Parco Eolico "Scintilia"

ID 7869 – VIA - Memoria di risposta al parere della CTS della Regione Siciliana

OGGETTO: [ID: 7869] Procedura di Valutazione di Impatto Ambientale ai sensi dell'art .23 del D.Lgs 152/2006 relativa al progetto di un impianto eolico, denominato "Scintilia", costituito da n.8 aerogeneratori, di potenza unitaria nominale fino a 6MW, per una potenza complessiva di 48MW, e delle relative opere connesse ed infrastrutture necessaria alla connessione alla RTN, da realizzarsi nei comuni di Favara (AG) e Comitini (AG).

Con riferimento al procedimento richiamato in oggetto, a seguito del parere tecnico formulato dalla Commissione Tecnica Specialistica per le autorizzazioni ambientali della Regione Sicilia, n. 221_2022, il presente elaborato costituisce il documento unitario contenente riscontro alle singole richieste di integrazione o chiarimento pervenute formulate dalla CTS della Regione Sicilia indicando specificamente, per ciascuna integrazione o chiarimento, i punti elenco utilizzati nella succitata richiesta.

Figura – Viabilità storica (in bianco). Interferenza con alcuni cavidotti interrati (tratteggiato rosso). Viabilità storica non esistente da sopralluogo e ortofoto.

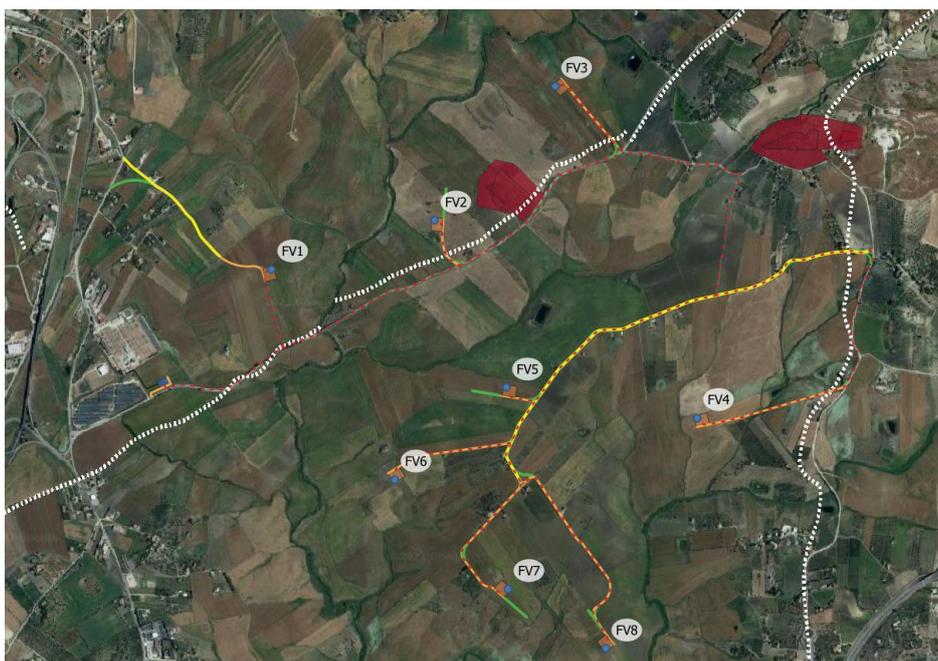
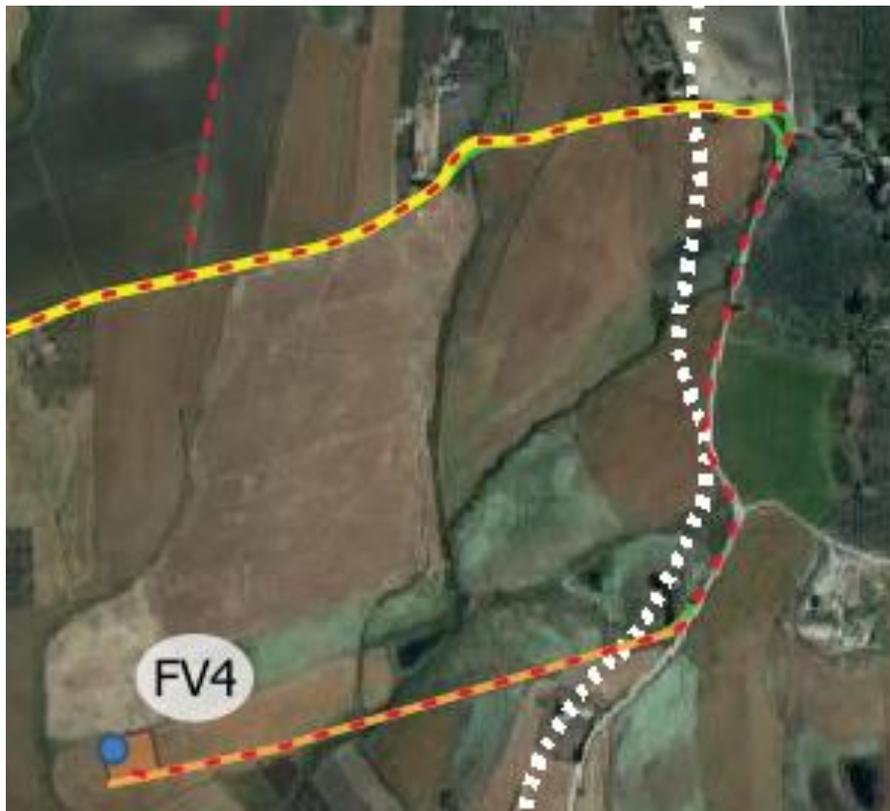
- 6 Deve essere prodotta idonea documentazione atta a dimostrare, ove presenti, la salvaguardia: (i) di tutte le aree di impluvio anche minori (rilevabili sulla CTR regionale) e dei fossi di irrigazione, con fasce di rispetto dalle sponde di almeno 10 metri per lato (anche per i fossi e impluvi minori), tutelando altresì la vegetazione ripariale eventualmente presente con interventi di ingegneria naturalistica al fine di mantenere i corridoi ecologici presenti e di assicurare un ottimale ripristino vegetazionale colturale a fine esercizio dell'impianto; (ii) degli elementi antropici quali muretti a secco, cumuli di pietra, con una fascia di rispetto dai margini di**

almeno 5 metri, fornendo altresì documentazione atta a dimostrare il mantenimento e la futura manutenzione; (iii) dei corpi e bacini idrici con una fascia di rispetto di almeno 10 metri, specificando altresì come sarà garantita un'adeguata protezione; (iv) dell'assetto infrastrutturale rurale (strade rurali interpoderali, fossi, canali irrigui,) con fasce di rispetto delle aree poste in prossimità, di almeno 10 mt, a partire dal margine, assicurando altresì che tali fasce vengano dotate delle medesime caratteristiche della fascia mitigativa a verde già proposta lungo il confine delle aree di impianto;

Osservando la carta delle Componenti del paesaggio del *Piano Paesaggistico degli Ambiti 2, 3, 5, 6, 10, 11 e 15 ricadente nella provincia di Agrigento*, si evidenzia che gli aerogeneratori non interferiscono con la viabilità storica rappresentata. Le piste di accesso e i cavidotti interrati intersecano invece in alcuni tratti la rete di viabilità storica rappresentata nella suddetta Carta.

Come si evince dalle seguenti figure i tracciati della rete di viabilità storica cartografata non risultano esistenti, come confermato da sopralluoghi in campo.

Figura – Inquadramento su ortofoto della SSE con fascia arborea evidenziata in colore verde

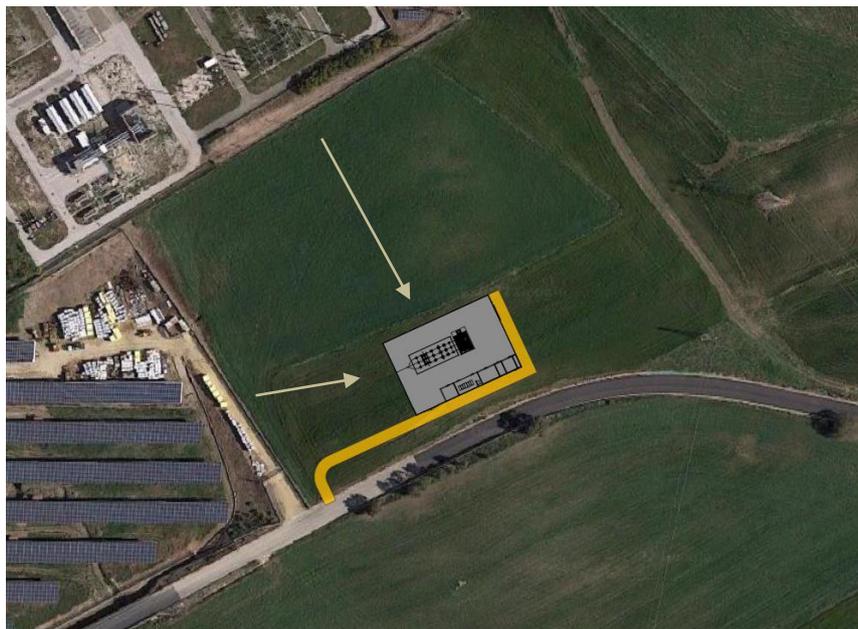
7 Dovrà essere previsto il posizionamento di una fascia arborea di larghezza minima 10 m, perimetrale alla SSE, da collocare al di fuori della recinzione della stessa struttura;

In accordo con quanto richiesto, si propone di posizionare una fascia arborea nei lati Sud e Est della SSEU, da collocarsi al di fuori della recinzione della stessa struttura. In vista di potenziali futuri ampliamenti della SSEU per la condivisione dello stallo con altri produttori, ed in considerazione del fatto che i lati Nord e Ovest della SSEU sono rivolti rispettivamente in direzione della SE di Terna e della recinzione un impianto fotovoltaico esistente, si propone di non posizionare una fascia arborea lungo i lati Nord e Ovest..

La fascia di rispetto prevista avrà larghezza pari a 10 m nel lato est della SSE, mentre nel lato sud si prevede un'ampiezza non superiore ai 2,5 m. Tali dimensioni sono vincolate dal rispetto dell'art.26 comma 6 del D.P.R. n. 495/1992 e s.m.i. (*regolamento di attuazione ed esecuzione del Codice della Strada*), che prescrive che *“la distanza dal confine stradale, fuori dai centri abitati, da rispettare per impiantare alberi lateralmente alla strada, non può essere inferiore alla massima altezza raggiungibile per ciascun tipo di essenza a completamento del ciclo vegetativo e comunque non inferiore a 6 m”*.

Figura – Altri impianti eolici nel buffer di 10,5 km dal sito di progetto

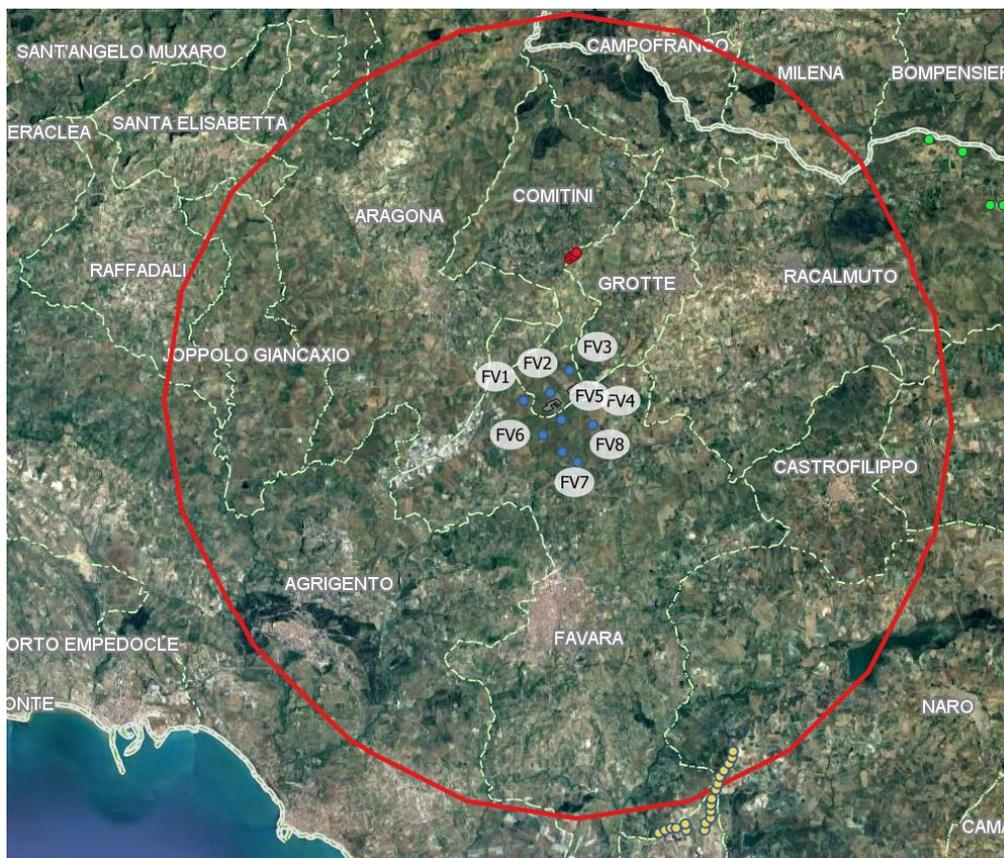
16 La documentazione prodotta dovrà essere adeguata a considerare adeguatamente l'effetto cumulo con altri progetti ed impianti FER limitrofi già realizzati o in previsione di realizzazione nel raggio dell'area vasta di studio individuata. Per ciascuna componente al fine di valutare gli effetti cumulativi dovrà essere definita ed adeguatamente motivata l'area di analisi idonea in relazione alle caratteristiche del contesto locale ed alle dimensioni del progetto. Dovrà essere prodotta una relazione dettagliata volta, fra l'altro, a dimostrare gli assunti del proponente in ordine ai potenziali impatti cumulativi.

Si rimanda all'elaborato grafico del Progetto Definitivo 21007 FVR_PD_T_18_01 contenente la localizzazione di impianti eolici autorizzati o in costruzione in un'area vasta di 10,5 km dagli aerogeneratori in progetto. Come meglio illustrato al capitolo 6 "Valutazione degli impatti cumulativi" dello SIA, elaborato 21007 FVR_SA_R_01_01 data l'elevata distanza degli altri impianti eolici, non si rileva una sovrapposizione visiva e dunque gli impatti cumulativi sono considerati trascurabili. A una distanza inferiore (circa 3 km dall'aerogeneratore più prossimo) sono presenti n. 4 aerogeneratori mini-eolici, di diametro di circa 30 m. Data la dimensione contenuta, alla distanza rilevata l'impatto cumulativo è trascurabile.
